**寝屋川市立エスポアール　湯沸室・料理室換気扇修繕（案）**

1.1階湯沸室

**1階湯沸室参考図**

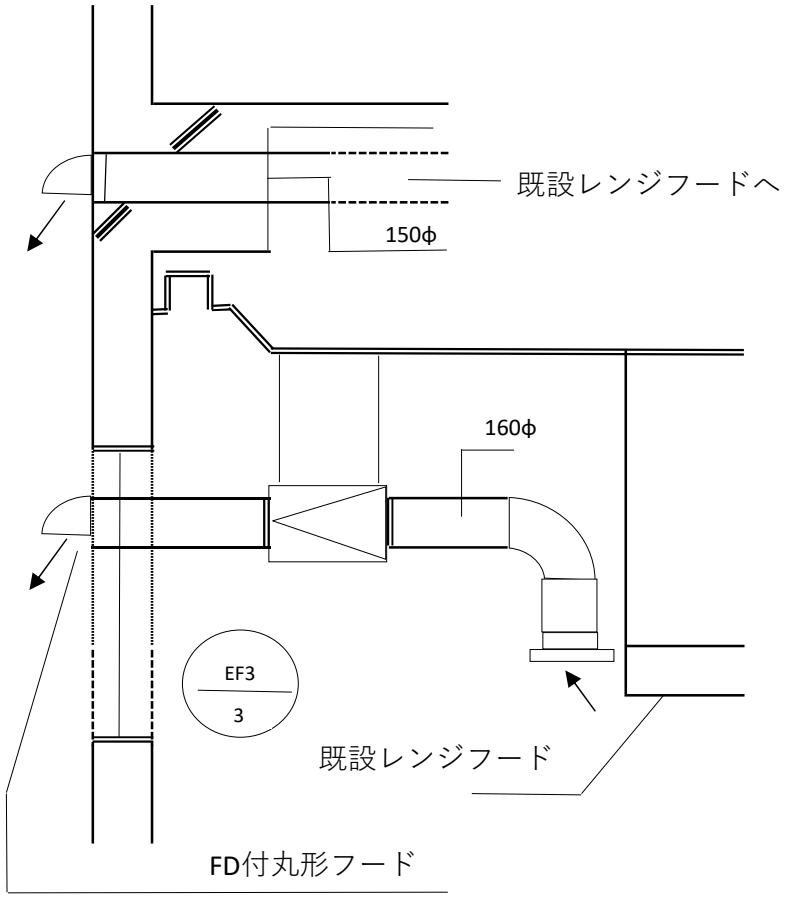
必要排気量718.0㎥/ｈに対し、実測406.9㎥/ｈ（▲311.1㎥/ｈ）

現状レンジフードで排気もレンジフードの機種交換では追い付かない風量が必要。

ダクトは梁貫通している可能性があり、ダクト径も上げられるか不明。

窓横のスペースに風穴を開口。中間ファンを新設し、レンジフードの排気不足を補う。
